## Notification de sécurité produit

Systèmes d'imagerie par résonance magnétique (IRM) avec imagerie du tenseur de diffusion (DTI)  
Données incorrectes dans l'exportation MR DICOM améliorée

Image 1. Exemple d'une image de reconstruction correcte (à gauche) et d'une image de reconstruction incorrecte (à droite) résultant du traitement d'une exportation MR DICOM améliorée avec des données incorrectes. L'image de droite présente clairement un suivi de fibres anormal.

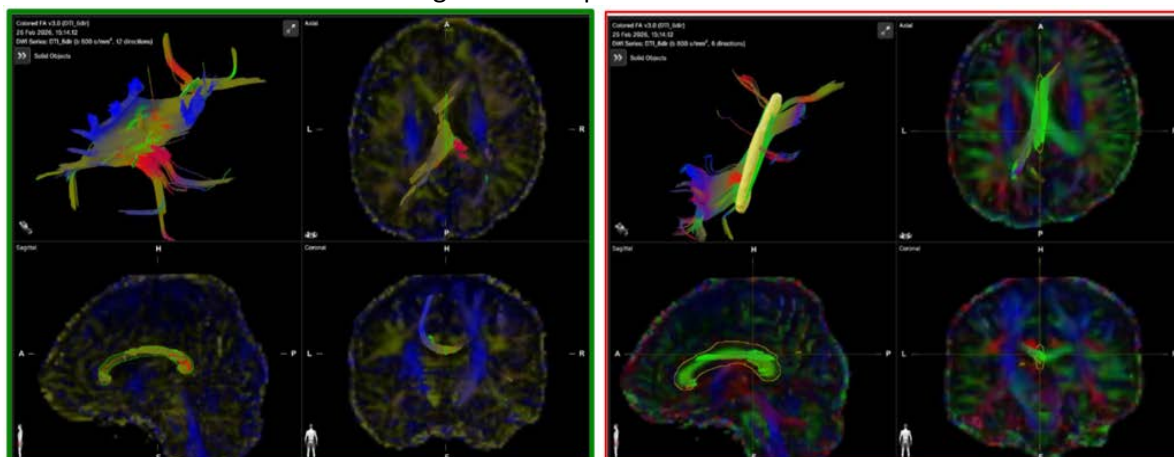
Lorsque vous exportez des acquisitions d'imagerie tensorielle de diffusion (DTI) depuis un système IRM Philips utilisant le format MR DICOM amélioré, les exportations contiennent des données incorrectes (directions de diffusion). Si l'exportation DICOM MR améliorée est utilisée conjointement avec un logiciel tiers pour la tractographie (par exemple pour la cartographie des voies des fibres nerveuses dans le cerveau), le logiciel ne pourra pas traiter correctement les données DTI pour la reconstruction (voir l'Image 1).

- Pour éviter que le problème ne se produise pendant le développement de la solution logicielle par Philips, utilisez l'option de transfert DICOM classique pour l'exportation des acquisitions DTI (voir les instructions ci-dessous).
